運用指針

橋脚工事のための施工ヤード構造の変更

ミサト
(東京外環自動車道 三郷JCT (二次改築))

《申請された会社の経営努力》

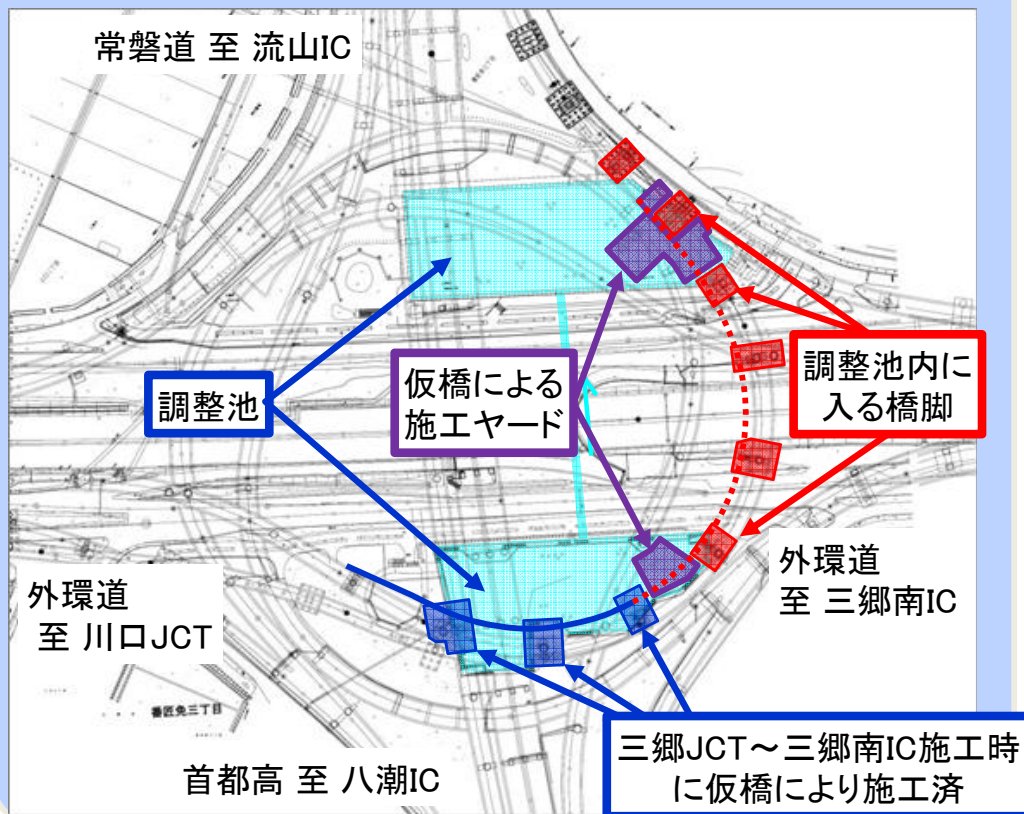
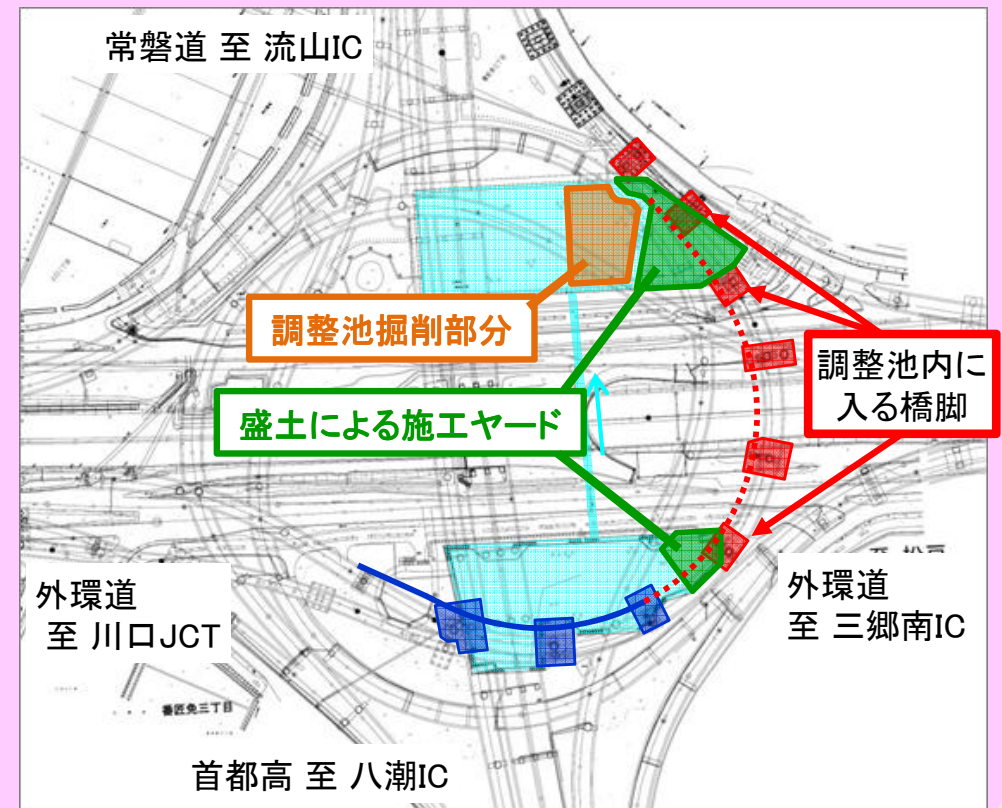
- ・渋滞対策のため三郷JCT **Bランプ橋を1車線から2車線に拡幅**する計画
- ・橋脚の施工にあたって、国道事務所が管理する**調整池内に施工ヤードを構築**する必要あり
- ・調整池の容量を確保するため、**仮橋による施工ヤード**を計画

- ・**調整池の底を掘削し、調整池の容量を確保**することで**盛土構造による施工ヤードの構築を検討**
- ・掘削した部分については、降雨後にポンプアップし排水することにより、貯水容量を確保
- ・関係機関と協議を実施し、了解を得る

三郷JCT Bランプ既設橋脚の拡幅の当初計画

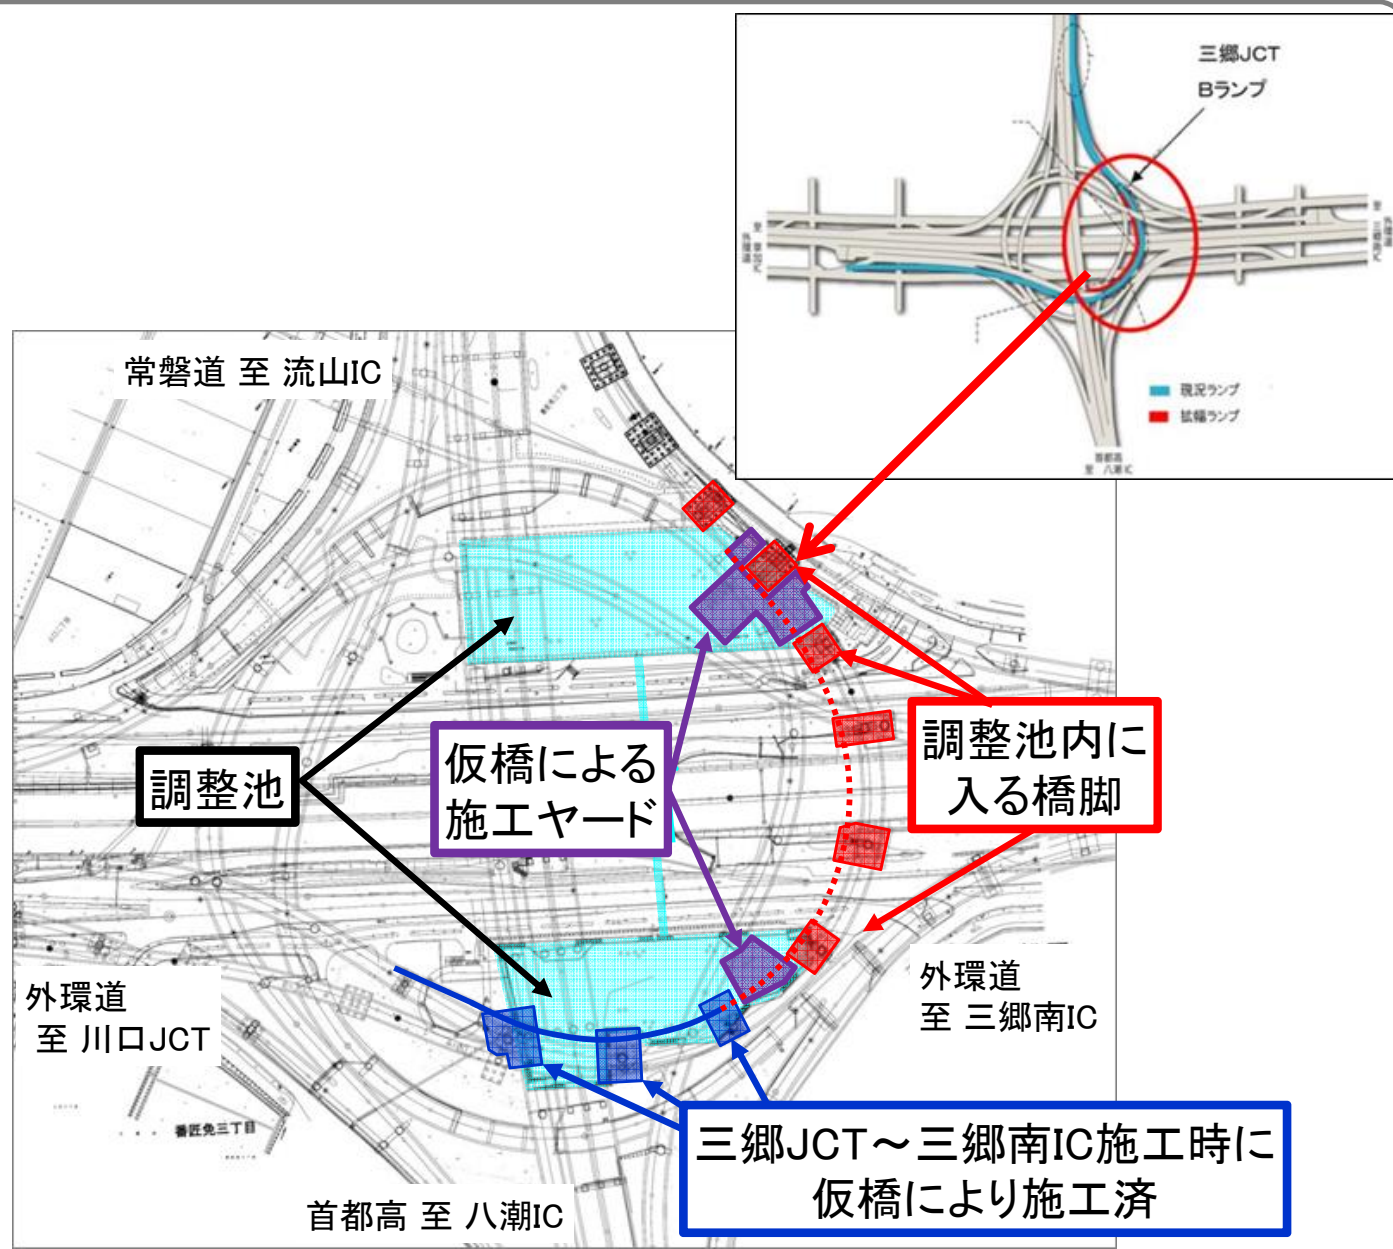
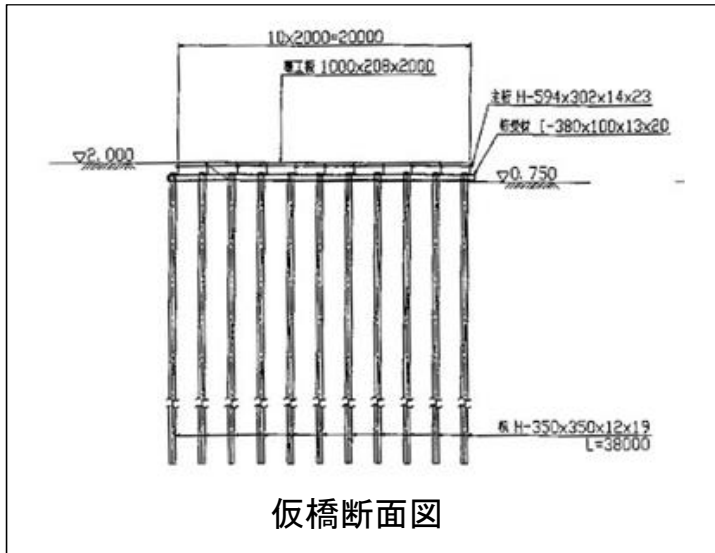
- ・渋滞対策のため流山ICから川口JCT
 に向かう三郷JCT Bランプ橋を1車
 線から2車線に拡幅する計画
- ・橋脚の施工にあたって、国道事務所が
 管理する調整池内に施工ヤードを構築
 する必要あり
- ・周辺は地下水位が高く、調整池を掘り
 下げて容量を確保することができない
- ・調整池の容量を確保するため、仮橋に
 による施工ヤードを計画

施工ヤードを仮橋から盛土構造に見直し検討

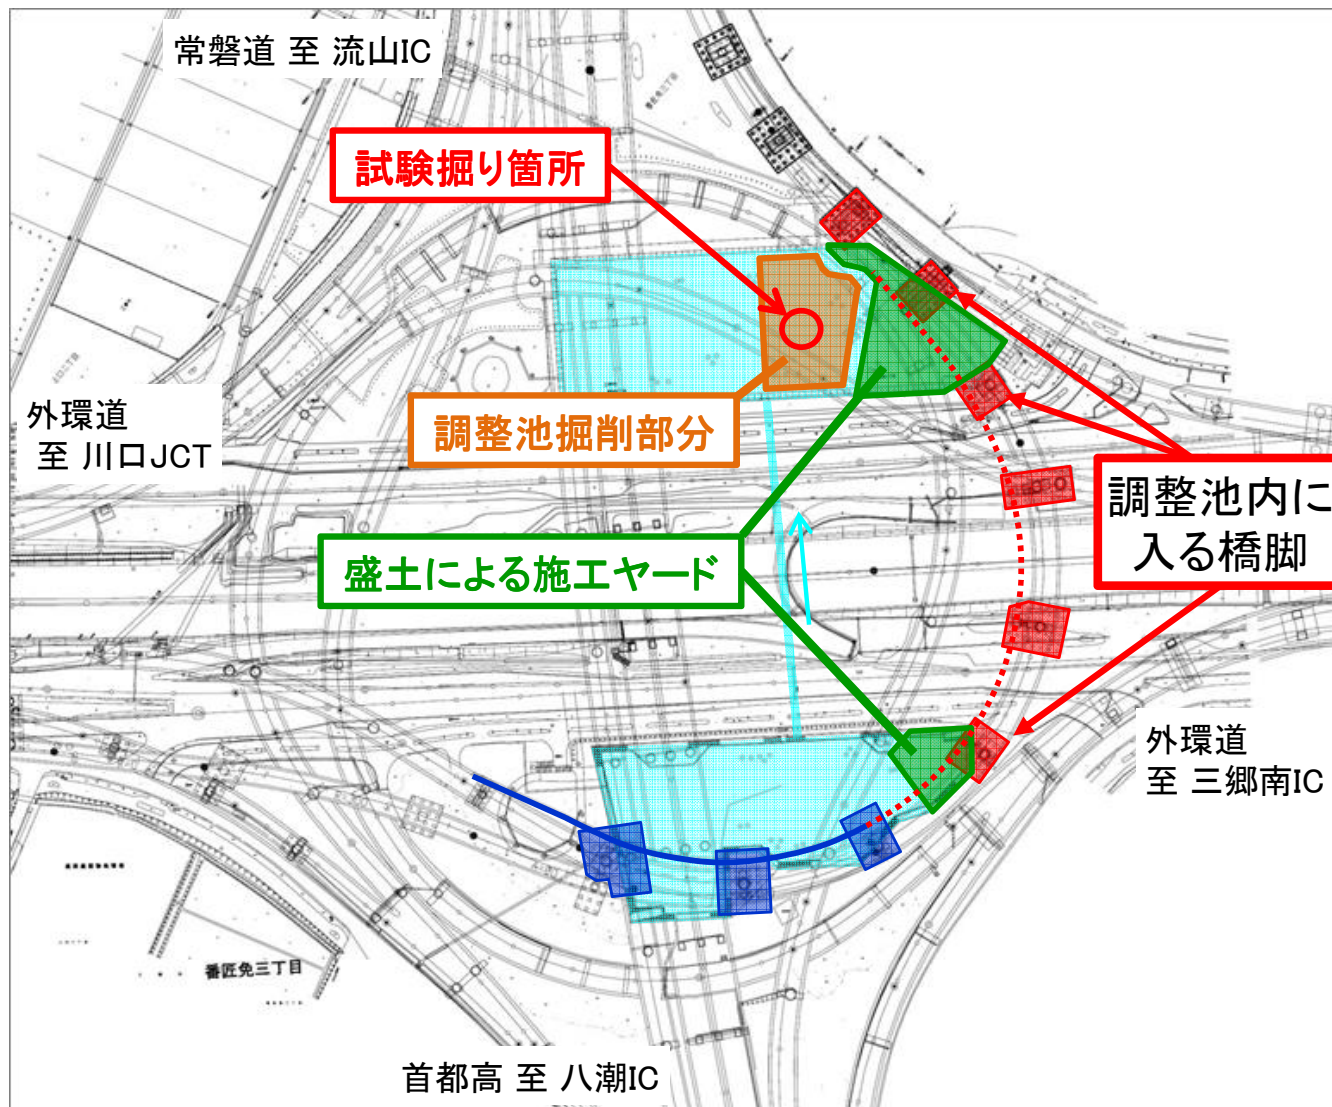
- 平成16年に実施した隣接区間の地質調査のボーリングデータより、**地下水位がGL-0.4mからGL-1.23mに低下している**ことに着目
- 調整地掘削部分において、深さ1.5mの**試験掘りを実施し、地下水位の低下を確認**
- 調整池の底を掘削し、調整池容量を確保することにより、盛土構造による施工を立案**

調整池管理者(国道事務所)との協議(3回)

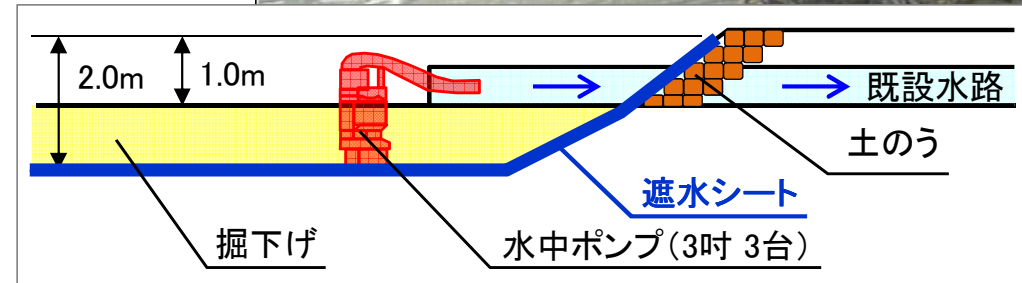
- 掘削箇所には遮水シートを設置
- 掘削した部分については、自然流下できないことから、**降雨後にポンプアップし排水**することを説明
- 現地試掘を実施し、地下水位の低下を説明**
- 施工ヤードを仮橋から盛土構造に変更することについて了解を得る
